**Avis délibéré de la mission régionale d'autorité environnementale  
sur l'évolution de l'activité de tri, transit et traitement de déchets  
dangereux et non dangereux de la société Sibuet Environnement  
sur la commune du Cheylas (38)**

**Avis n° 2025-ARA-AP-1989-N9286**

**Avis délibéré le 13 janvier 2026**

Figure 2: Schéma de la nouvelle installation dans un des trois bâtiments (source p.35 de la PJ n°46)

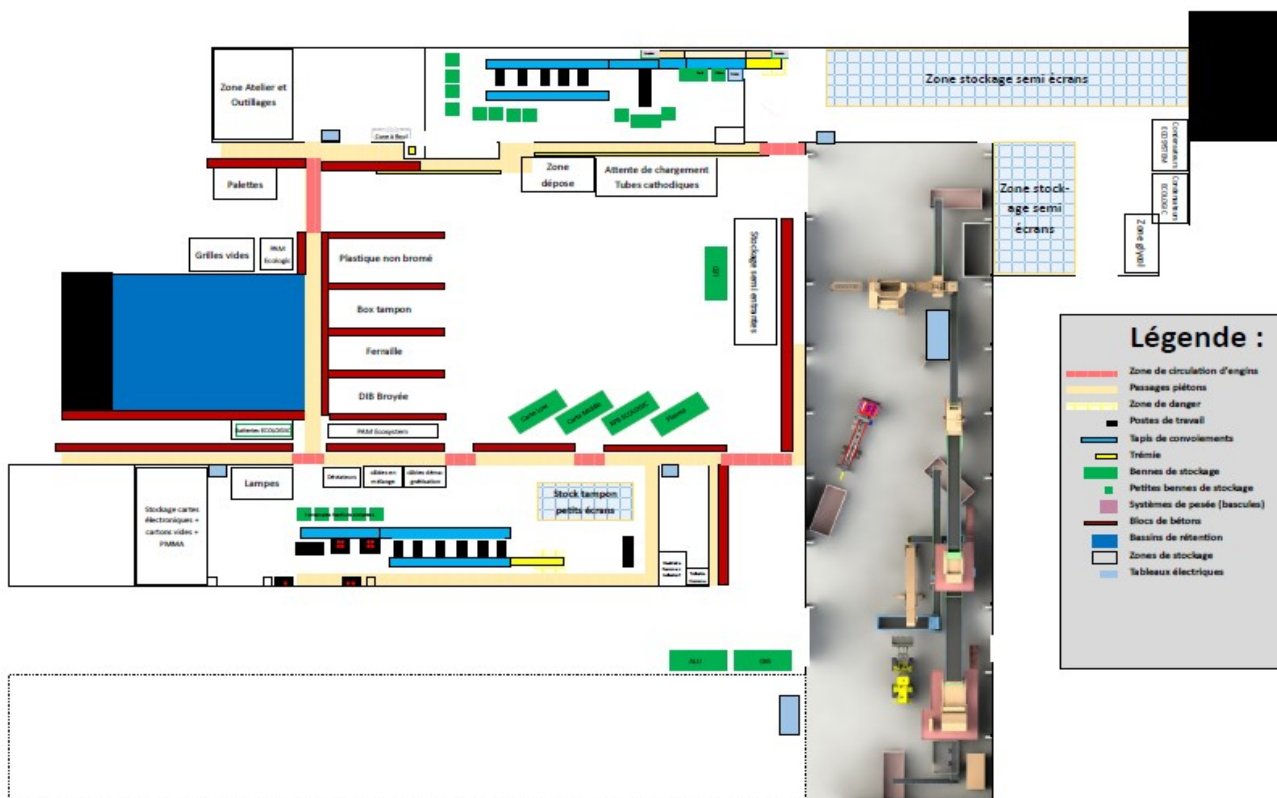
Le projet, par l'intégration d'une ligne automatisée de tri de déchets, devrait renforcer la capacité de valorisation matière (métaux, plastiques, verre) du site et ainsi développer l'économie circulaire

locale en favorisant le réemploi des matières, améliorer la sécurité des opérations de broyage et de séparation des composants dangereux.

Les déchets seront transportés par la route puis triés et traités sur le site. Ils comprendront des déchets dangereux d'équipements électriques et électroniques (D3E) de type écrans plats et cathodiques, dalles plasma, cartes électroniques, condensateurs, glycol, plastiques bromés, lampes à mercure et matériaux complexes ainsi que des déchets non dangereux (DND) de type plastiques, métaux, verres, éléments de batteries déjà triés, refus de tri ou de production industrielle et articles de sport et loisirs en aluminium. Le dossier ne justifie pas l'absence de recours au mode de transport des déchets par voie ferrée alors qu'un embranchement permet de se raccorder sur la ligne Grenoble-Chambéry.

**L'Autorité environnementale recommande de compléter le dossier en étudiant, notamment sur la base de critères environnementaux, la solution de transport des flux de déchets par voie ferroviaire à partir de la voie ferrée reliant la zone industrielle à la ligne Grenoble-Chambéry, qui a fait l'objet d'une réhabilitation et d'une mise en service<sup>19</sup>, et en reconsidérant sur cette base élargie le choix des modalités de transport retenues.**

Le process comprendra six étapes :

Figure 4: Points de mesures sonore (source dossier)

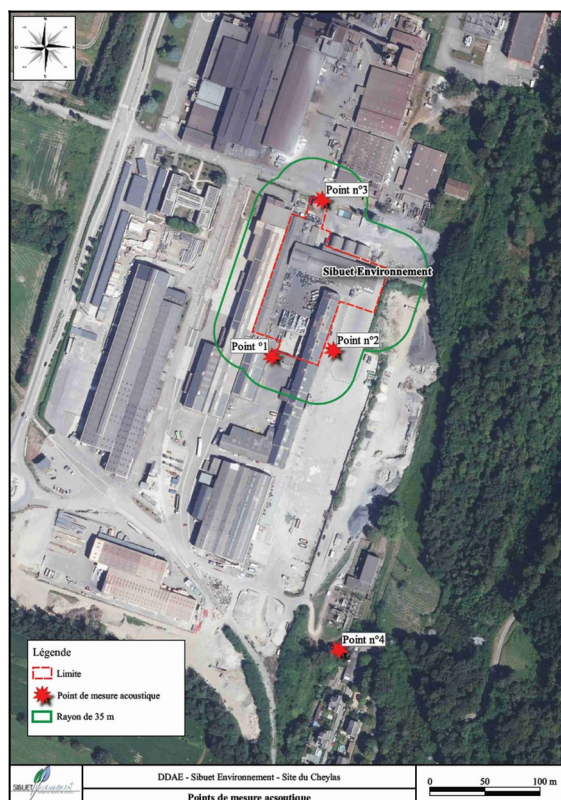
Les mesures de bruits en limite de propriété (3 points de mesure) et près de l'habitation la plus proche (à 250 m au sud) sont toutes conformes à la réglementation en période diurne et nocturne. Les émergences mesurées restent inférieures au seuil de 5 dB(A) sur trois des quatre points mesurés. Il est à noter que pour la seule non-conformité relevée avec une émergence de 8,7 dB au moment de la campagne, la porte principale du bâtiment de broyage a été accidentellement endommagée par un camion et est restée ouverte durant les mesures. Ce contexte a généré des émissions sonores anormales.
